## SAS Parc éolien de Briffons

### Mémoire en réponse à la demande de compléments de la préfecture du Puy-de-Dôme en date du 06 février 2017

**Octobre 2017**

**Cartographie des zones de dangers pour les scénarios 2 et 3**

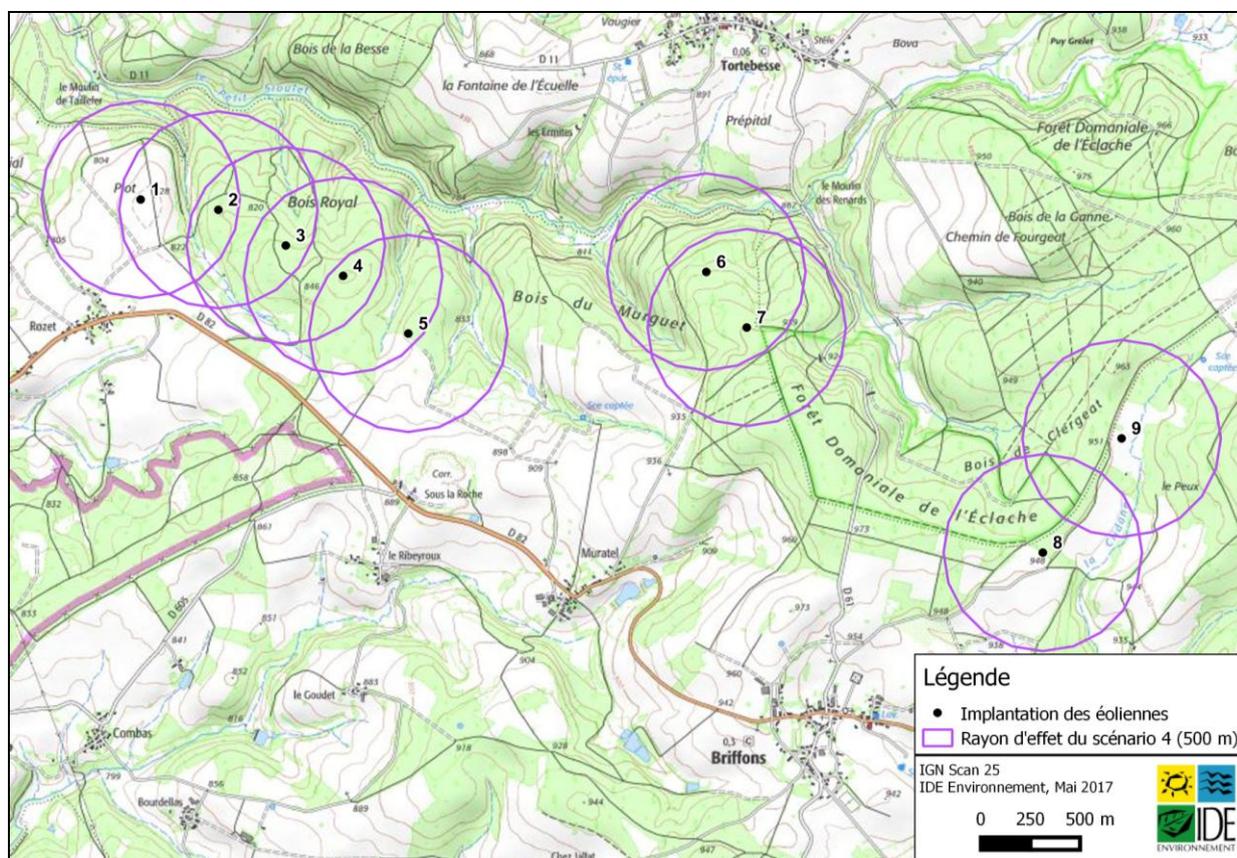
La cartographie des phénomènes dangereux gagnerait à être complétée par une carte de synthèse. La carte actuelle apparaît peu lisible au vu de l'échelle choisie.

Les cartographies des différents scénarios sont refaites de manière à être plus lisibles. Elles sont présentées ci-après. En outre, une carte de synthèse avec superposition de tous les scénarios sera ajoutée.

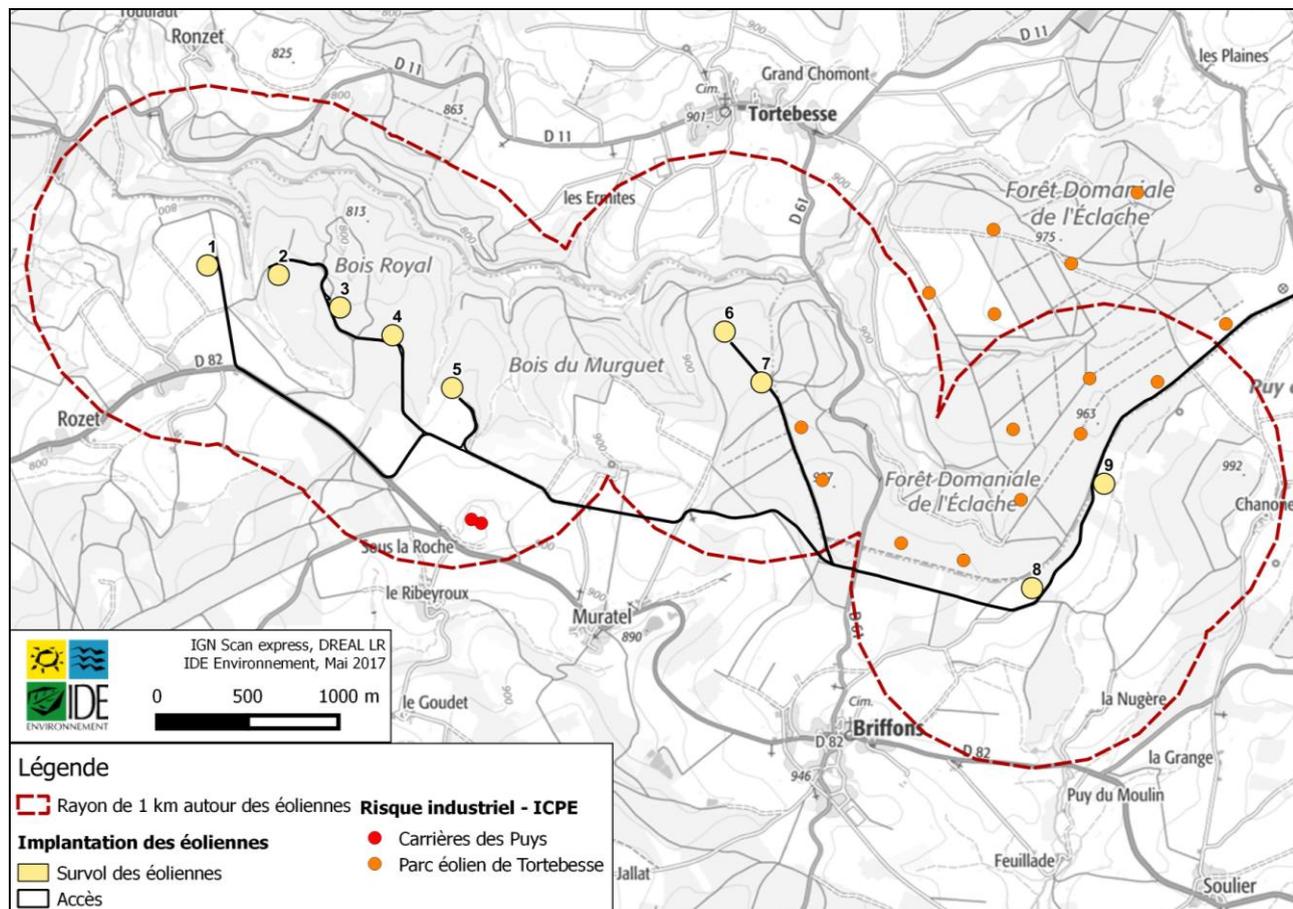
→ Le recensement des ICPE présentes à proximité du parc de Briffons ne retient pas le parc éolien autorisé de Tortebeisse (alors qu'il est cité par ailleurs dans la définition de l'implantation des machines et dans l'étude d'impact). Dans la mesure où les éoliennes E6 à E9 sont implantées comme des extensions du parc de Tortebeisse, il est nécessaire de préciser les distances minimales entre les éoliennes des deux parcs et d'étudier les éventuels effets dominos ainsi que les sources d'agression externe entre les deux parcs.

Le chapitre 3.1.3 de l'étude de danger sera complété avec les éléments ci-après afin d'intégrer le parc éolien de Tortebeisse.

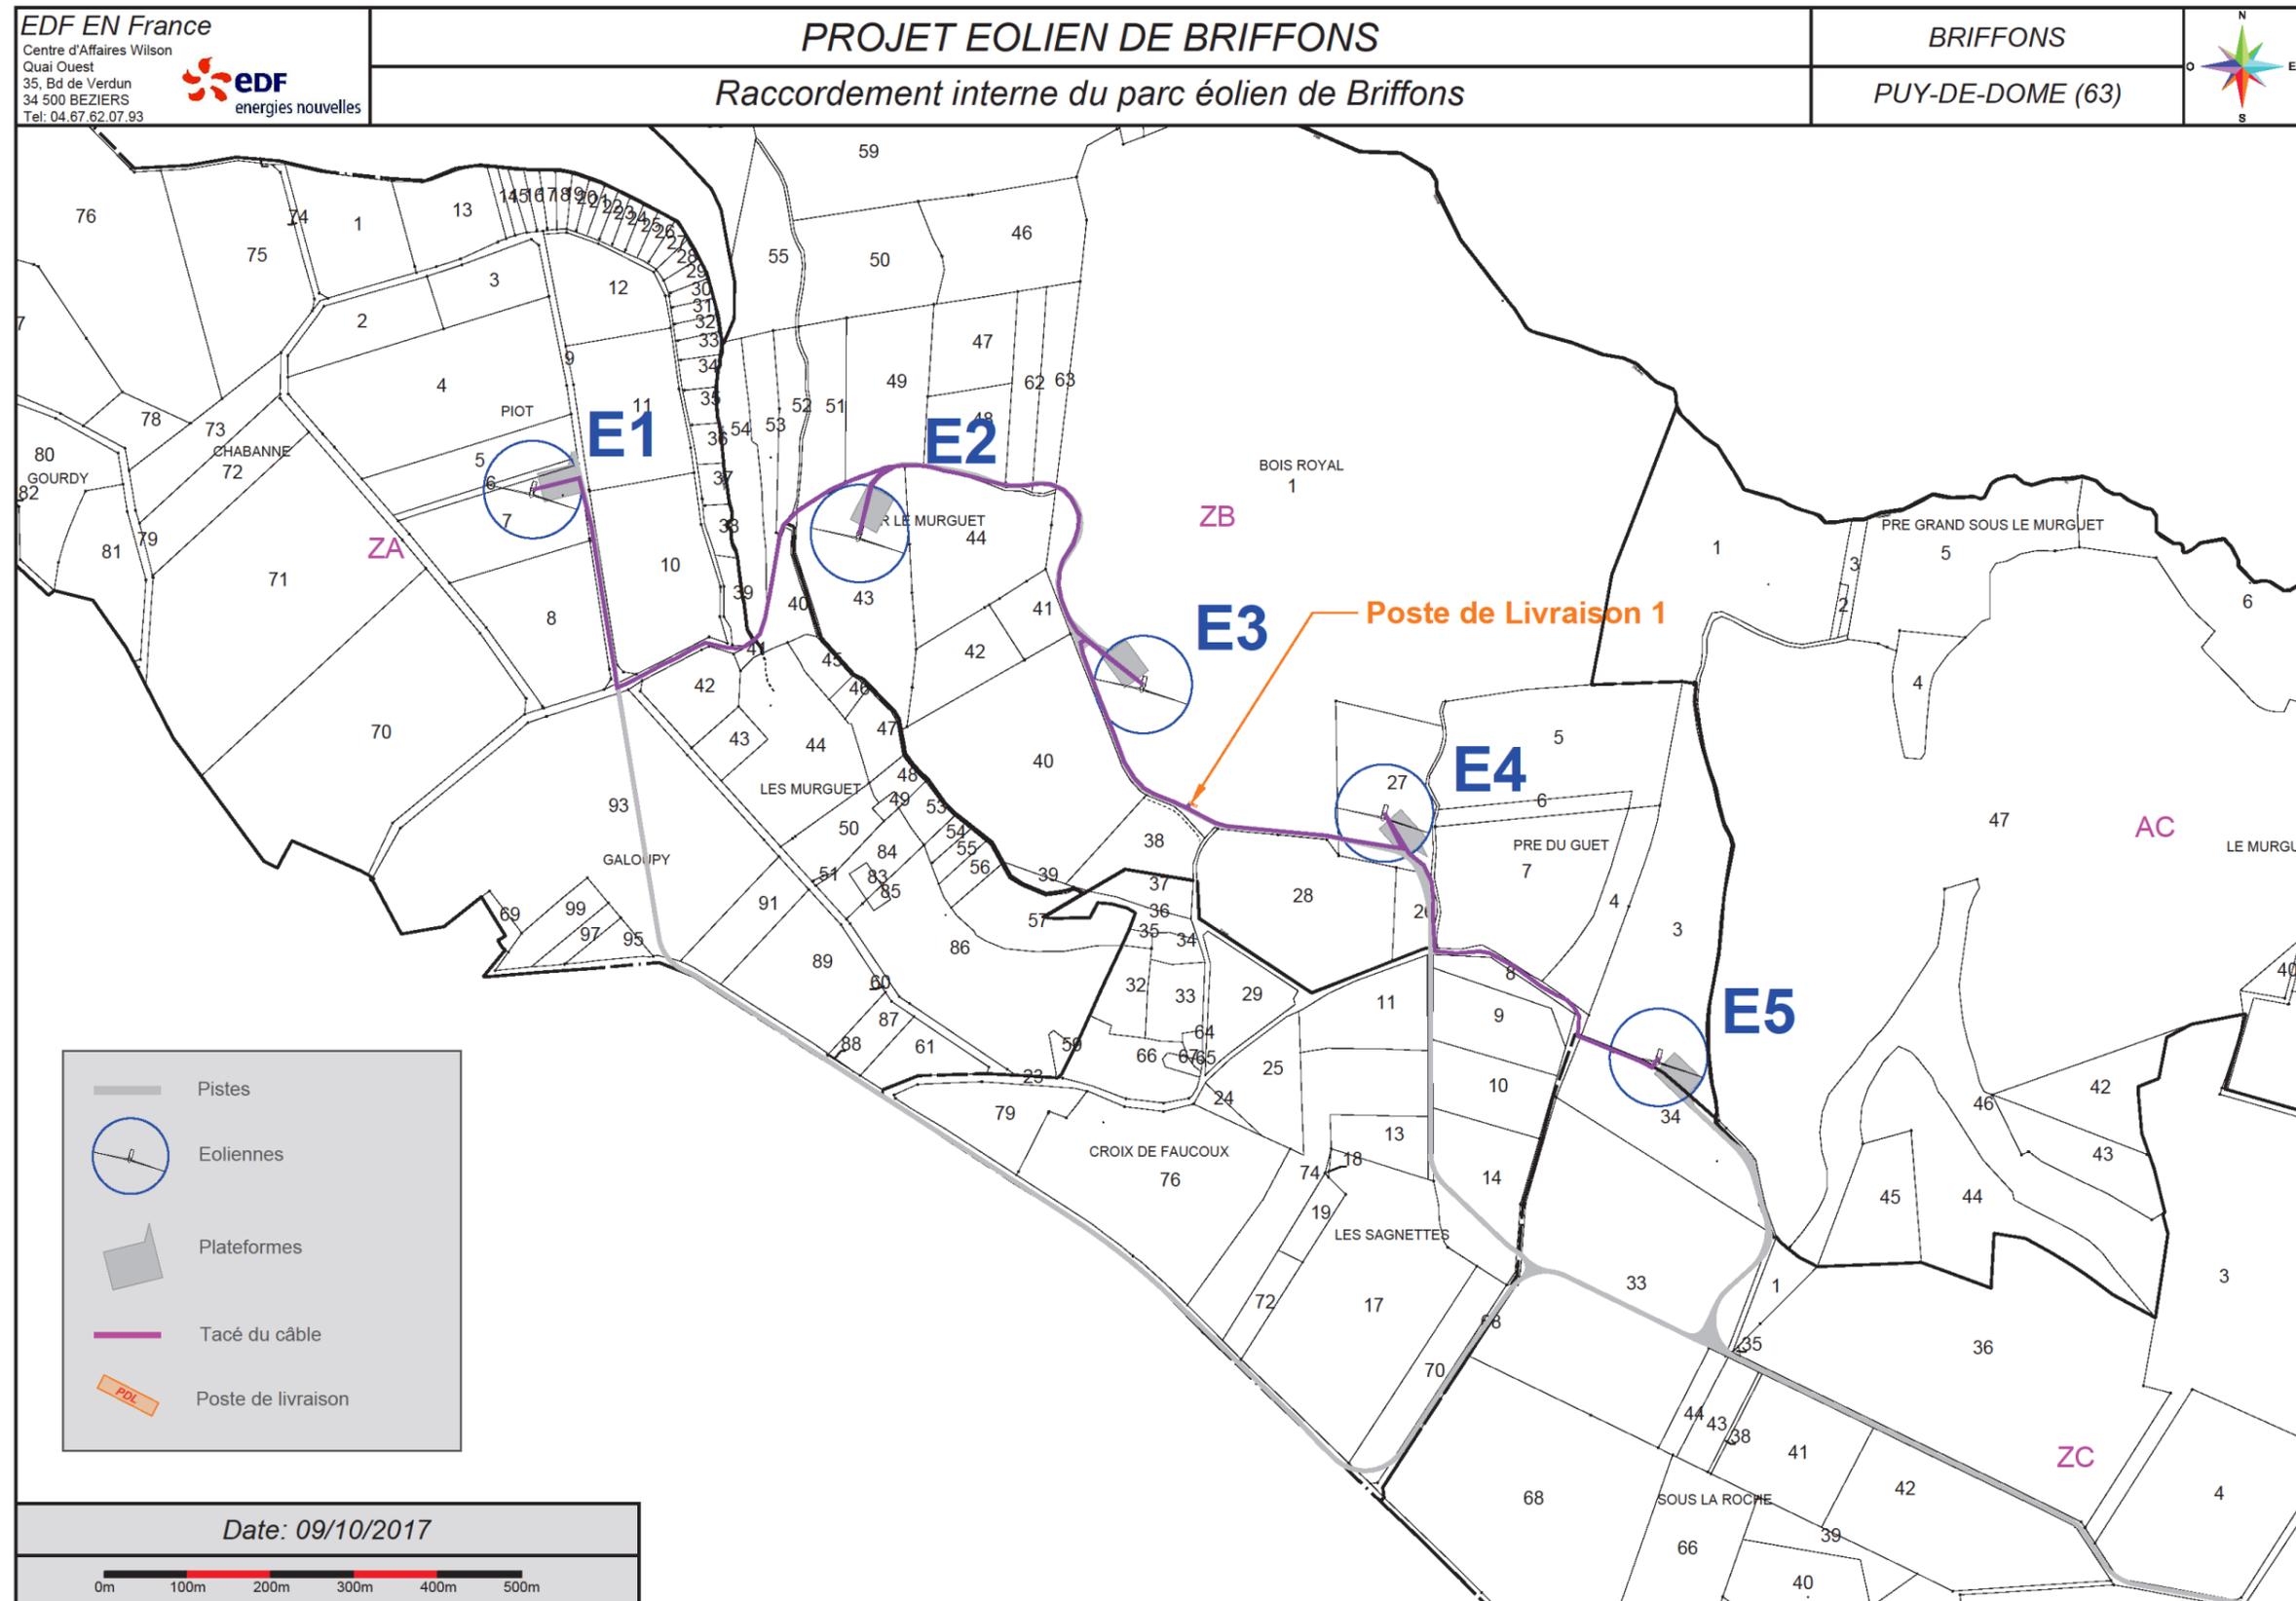
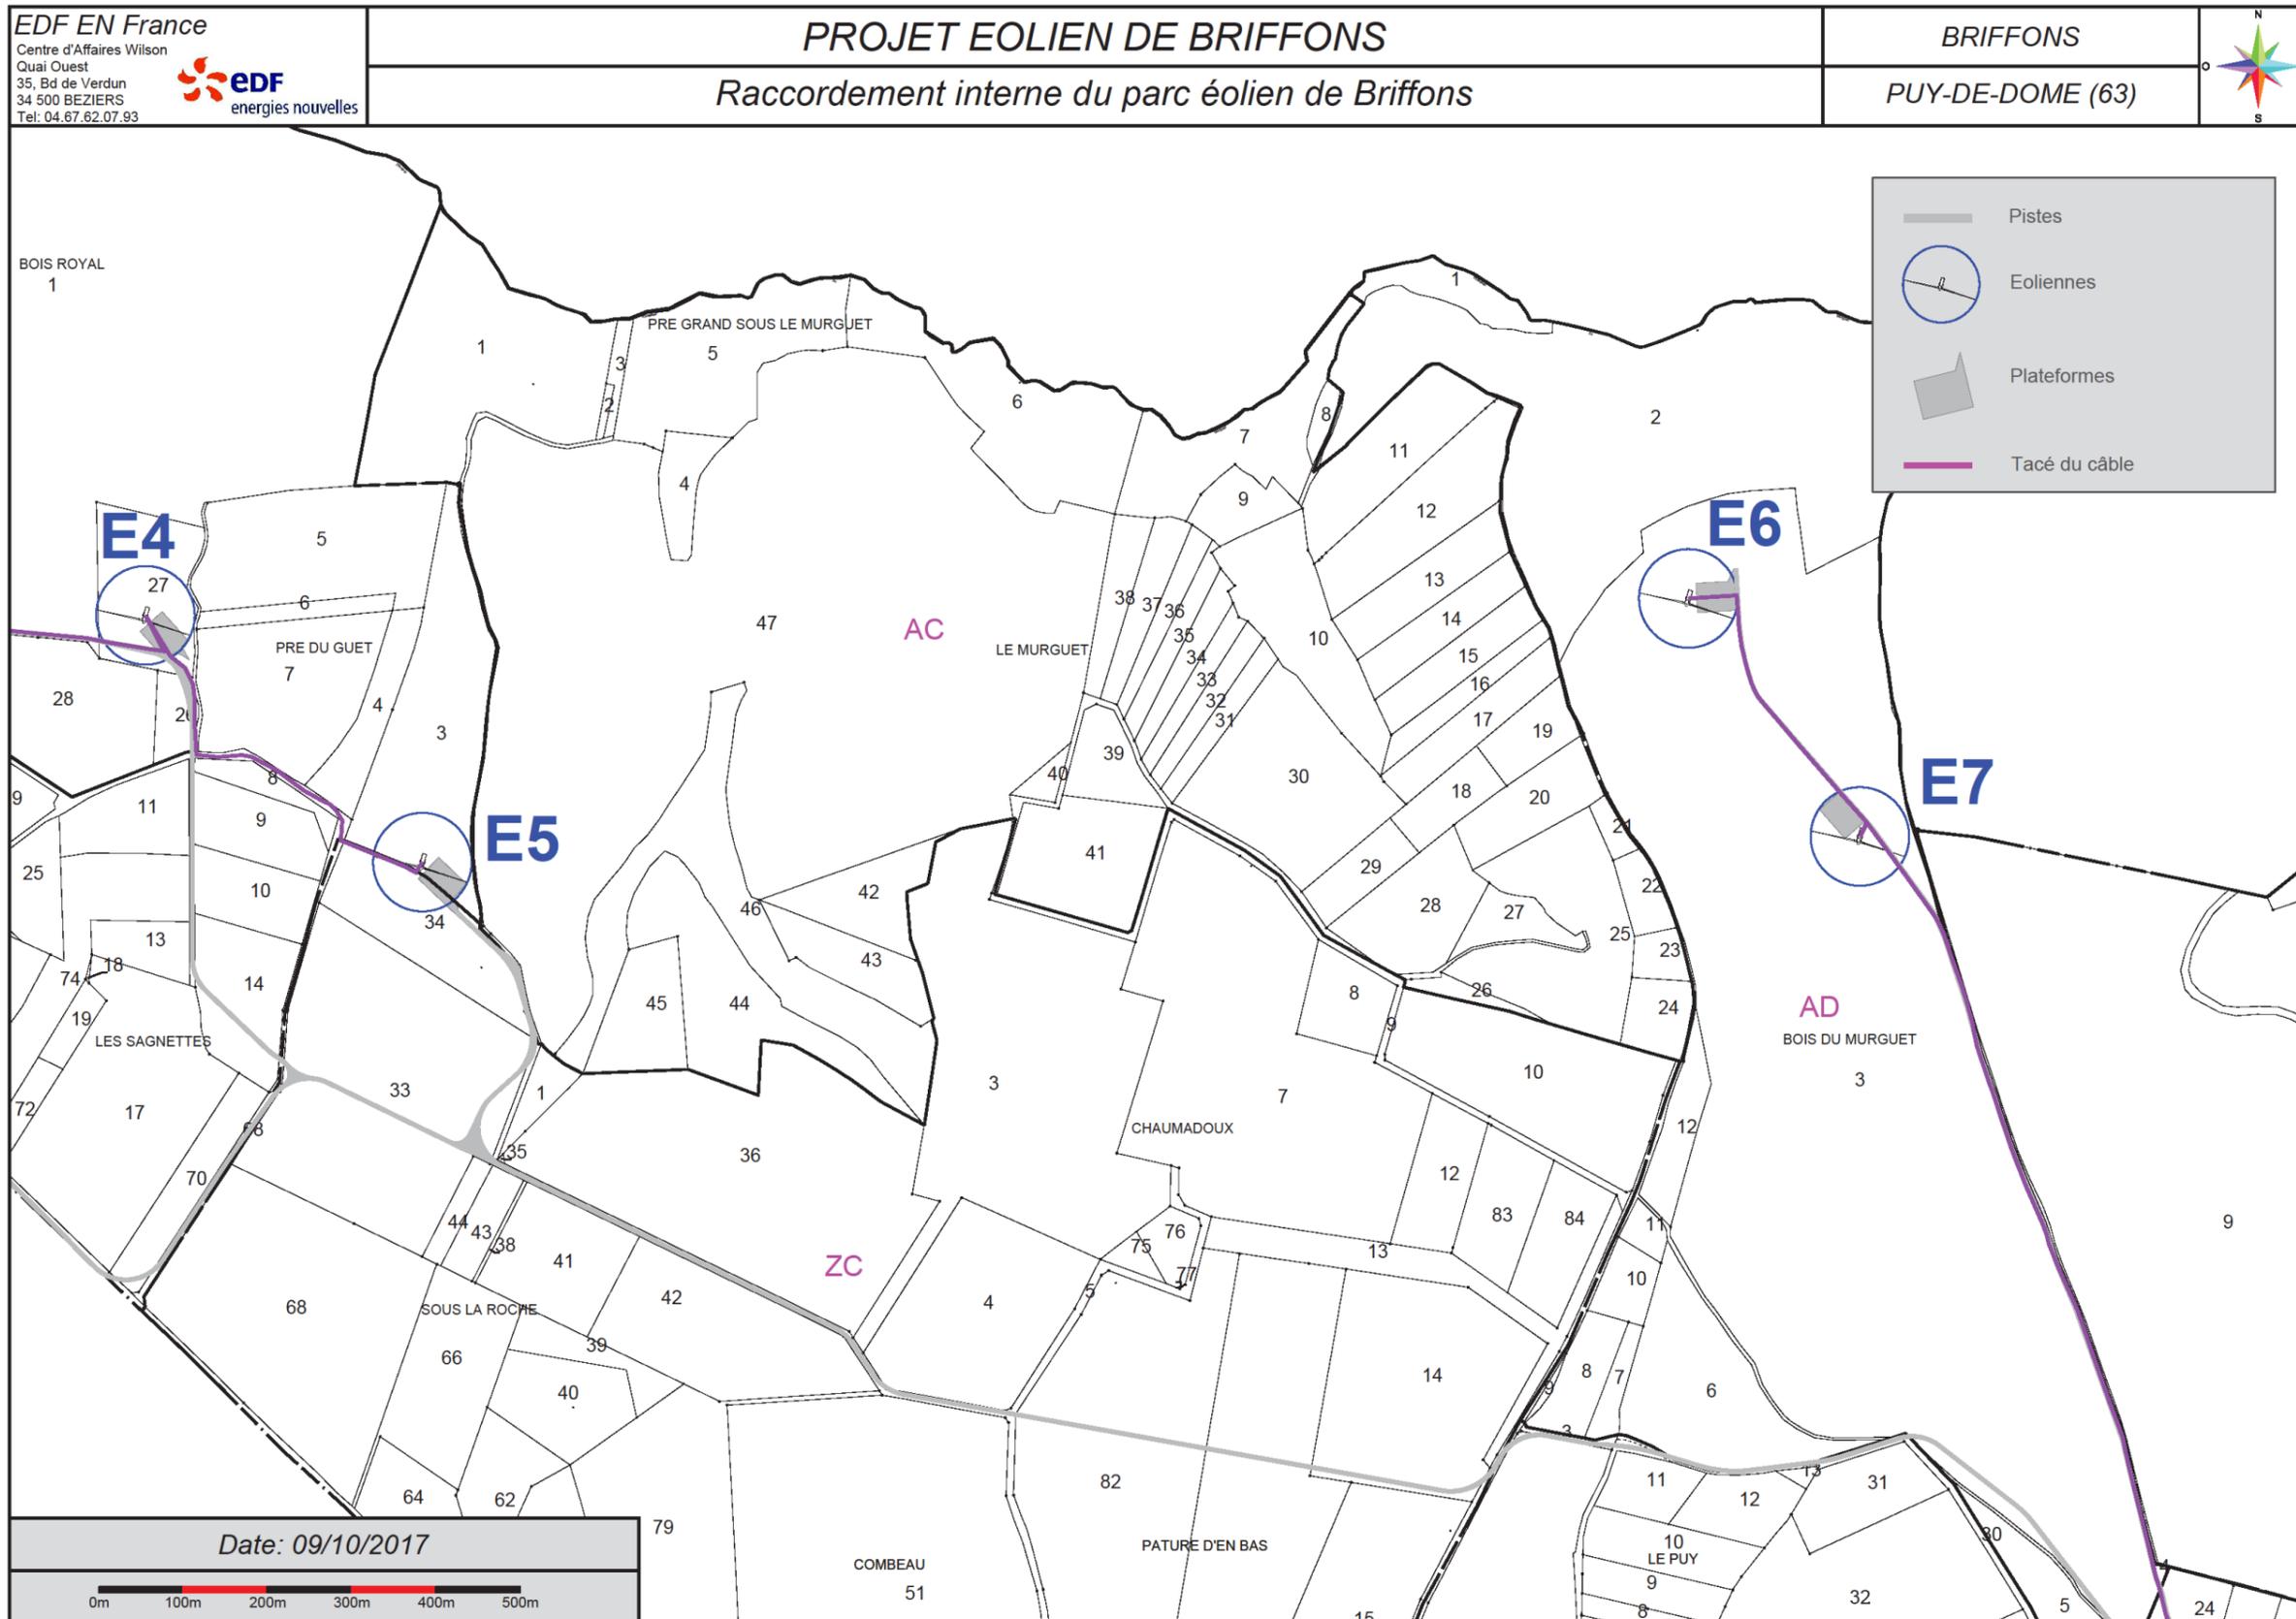
- L'absence des éléments ci-dessous est réhivitoire pour engager la suite de la procédure :
- la carte globale présentant le tracé de détail des canalisations électriques n'est pas présentée,
  - le recensement des éventuels réseaux présents n'apparaît pas complètement,
  - la période de travaux n'est pas précisée,
  - aucun engagement à diligenter un contrôle technique des travaux, à transmettre au gestionnaire du réseau public de distribution d'électricité, les informations permettant à ce dernier d'enregistrer les lignes dans son SIG et à procéder aux déclarations préalables aux travaux de construction de l'ouvrage et à enregistrer ce dernier sur le guichet unique n'est présenté,

Les cartes présentant le tracé des canalisations électriques sont intégrées au dossier 5.2 - Etude de danger au chapitre 4.3.1.1. Elles sont présentées aux pages suivantes.
